**Beschlussvorlage
61/090/2022
vom 17.02.2022**

**Bebauungsplan Nr. 169 „Wohngebiet östlich des Kornblumenweges,, mit örtlichen Bauvorschriften über die Gestaltung - im beschleunigten Verfahren gemäß § 13b BauGB;
Prüfung der während der öffentlichen Auslegung gemäß § 3 Abs. 2 BauGB und der Beteiligungen der Behörden und sonstiger Träger öffentlicher Belange gemäß § 4 Abs. 2 BauGB sowie der erneuten öffentlichen Auslegung gemäß § 4a Abs. 3 BauGB eingegangenen Stellungnahmen und Satzungsbeschluss gemäß § 10 BauGB**

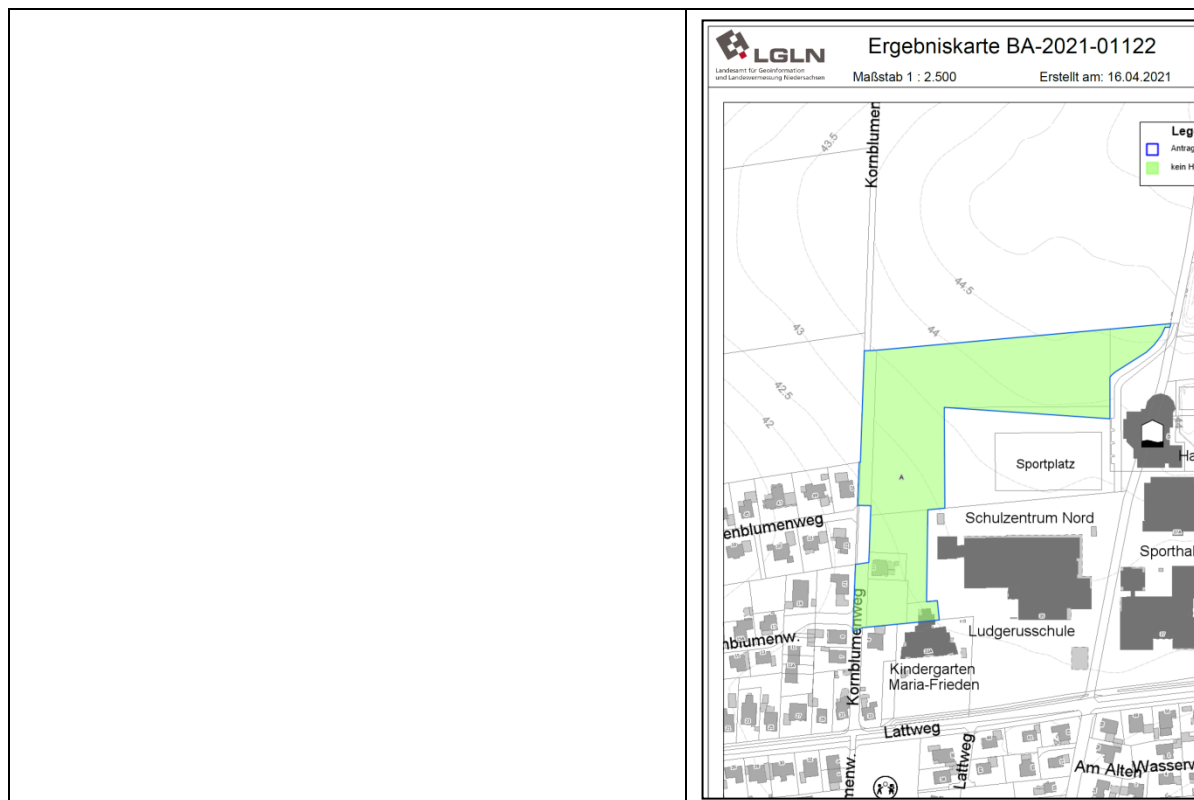
Für die Planfläche liegen dem Kampfmittelbeseitigungsdienst Niedersachsen die folgenden Erkenntnisse vor (siehe beigegefügte Kartenunterlage):	
<u>Empfehlung: Luftbildauswertung</u> Fläche A	
Luftbilder: Die derzeit vorliegenden Luftbilder wurden nicht vollständig ausgewertet.	Die Hinweise werden zur Kenntnis genommen. Es wurde eine Luftbildauswertung durchgeführt. Als Ergebnis der Luftbildauswertung geht hervor, dass für das Plangebiet kein Handlungsbedarf besteht.
Luftbildauswertung: Es wurde keine Luftbildauswertung durchgeführt.	Zu dem Zeitpunkt der Übersendung der Stellungnahme lag noch keine Luftbildauswertung vor. Nach durchgeführter Luftbildauswertung wird keine Kampfmittelbelastung vermutet.
Sondierung: Es wurde keine Sondierung durchgeführt.	Es wurde keine Sondierung durchgeführt.
Räumung: Die Fläche wurde nicht geräumt.	Die Fläche wurde nicht geräumt.
Belastung: Es besteht der allgemeine Verdacht auf Kampfmittel.	Ein Kampfmittelverdacht hat sich nicht bestätigt.

<u>Empfehlung: Kein Handlungsbedarf</u> Fläche B	Die Hinweise werden zur Kenntnis genommen
Luftbilder: Die derzeit vorliegenden Luftbilder wurden vollständig ausgewertet.	
Luftbildauswertung: Nach durchgeführter Luftbildauswertung wird keine Kampfmittelbelastung vermutet.	
Sondierung: Es wurde keine Sondierung durchgeführt.	
Räumung: Die Fläche wurde nicht geräumt.	
Belastung: Ein Kampfmittelverdacht hat sich nicht bestätigt.	
Hinweise: Die vorliegenden Luftbilder können nur auf Schäden durch Abwurfkampfmittel überprüft werden. Sollten bei Erdarbeiten andere Kampfmittel (Granaten, Panzerfäuste, Brandmunition, Minen etc.) gefunden werden, benachrichtigen Sie bitte umgehend die zuständige Polizeidienststelle, das Ordnungsamt oder den Kampfmittelbeseitigungsdienst des Landes Niedersachsen bei der RD Hameln-Hannover des LGLN.	Der Hinweis wurde in den Bebauungsplan aufgenommen.
In der vorstehenden Empfehlung sind die Erkenntnisse aus der Zeit vor der Einführung des Kampfmittel-

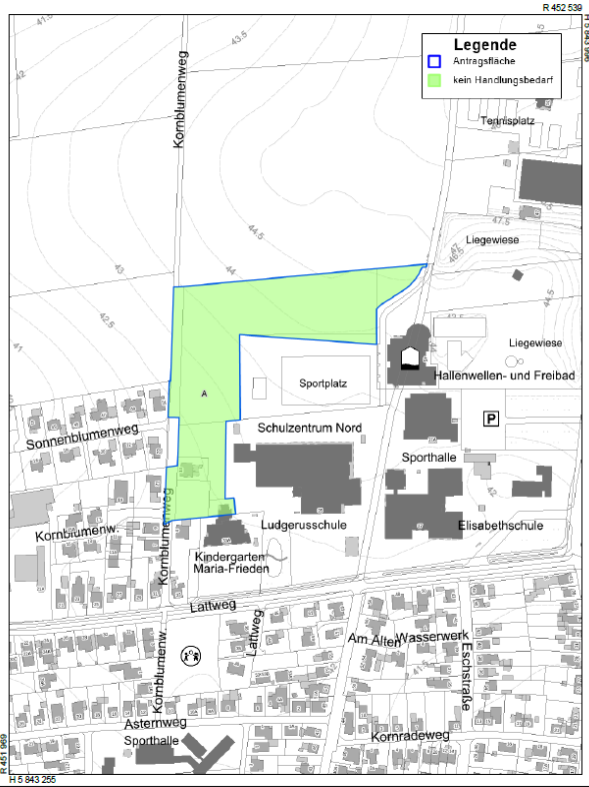
Nr. 1 LGLN, Regionaldirektion Hameln-Hannover, Kampfmittelbeseitigungsdienst, Dorfstraße 19, 30519 Hannover, Schreiben vom 28.01.2022	
<u>Stellungnahme:</u>	<u>Prüfung:</u>
Für die Planfläche liegen dem Kampfmittelbeseitigungsdienst Niedersachsen die folgenden Erkenntnisse vor (siehe beigefügte Kartenunterlage):	
Empfehlung: Kein Handlungsbedarf	Die untenstehenden Hinweise werden zur Kenntnis genommen.
Fläche A <i>Luftbilder:</i> Die derzeit vorliegenden Luftbilder wurden vollständig ausgewertet. <i>Luftbildauswertung:</i> Nach durchgeführter Luftbildauswertung wird keine Kampfmittelbelastung vermutet. <i>Sondierung:</i> Es wurde keine Sondierung durchgeführt. <i>Räumung:</i> Die Fläche wurde nicht geräumt. <i>Belastung:</i> Ein Kampfmittelverdacht hat sich nicht bestätigt.	
<u>Hinweise:</u> Die vorliegenden Luftbilder können nur auf Schäden durch Abwurfkampfmittel überprüft werden. Sollten bei Erdarbeiten andere Kampfmittel (Granaten, Panzerfäuste, Brandmunition, Minen etc.) gefunden werden, benachrichtigen Sie bitte umgehend die zuständige Polizeidienststelle, das Ordnungsamt oder den Kampfmittelbeseitigungsdienst des Landes Niedersachsens bei der RD Hameln-Hannover des LGLN. In der vorstehenden Empfehlung sind die Erkenntnisse aus der Zeit vor der Einführung des Kampfmittelinformationssystems Niedersachsen (KISNi), dem 11.06.2018, nicht eingeflossen, da sie nicht dem Qualitätsstand von KISNi entsprechen. Sie können natürlich trotzdem von den Kommunen in eigener Zuständigkeit berücksichtigt werden.
